**РЕЗЦЫ К ЗУБОРЕЗНЫМ ГОЛОВКАМ
ДЛЯ ПРЯМОЗУБЫХ КОНИЧЕСКИХ КОЛЕС****Конструкция и размеры**Tools for straight bevel cutters.
Design and dimensions**ГОСТ
24905—81**

Изменение № 1 ГОСТ 24905—81 Резцы к зуборезным головкам для прямозубых конических колес. Конструкция и размеры

Утверждено и введено в действие Постановлением Государственного комитета СССР по стандартам от 12.03.87 № 722

Черт. 2

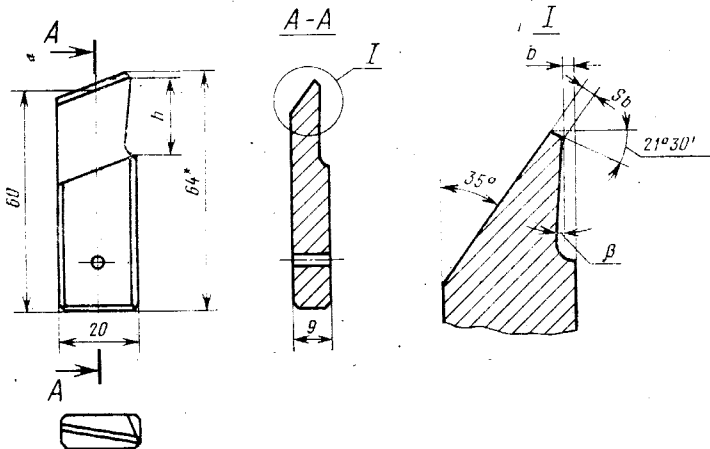
Пункт 2. Примечания после таблиц 1, 2, 3 исключить;
таблица 2. Графа *b*. Для резцов обозначений 2550—0267 и 2550—0268 заменить значение: 2,5 на 2,0;

графа *S*_в. Для резцов обозначений 2550—0267 и 2550—0268 заменить значение: 2,0 на 2,4;

Черт. 3

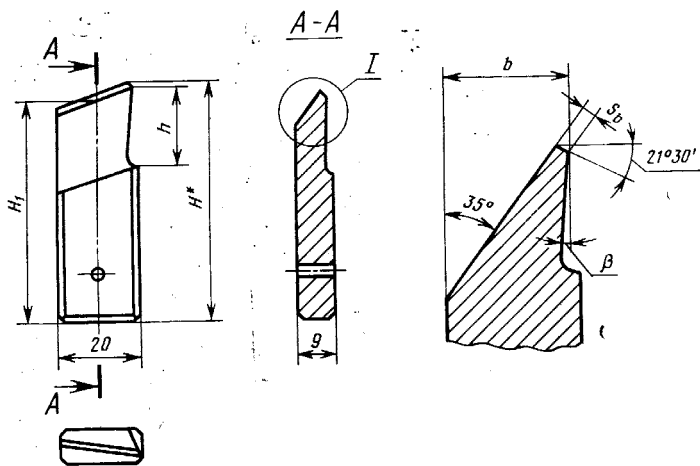
таблица 3. Графа *b*. Заменить значения: 7,5 на 6,5; 8,0 на 7,0; 8,5 на 7,5.

Черт. 2

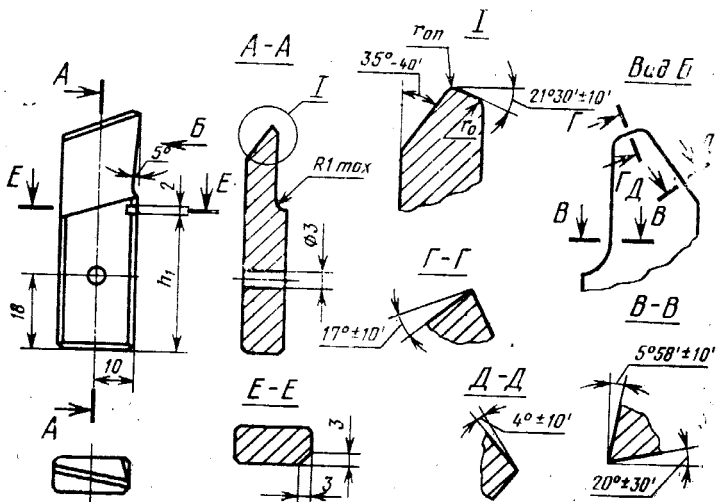
Приложение. Пункт 2. Чертеж 2. Правый резец. Главный вид. Заменить угол: 5° на 0—5°.
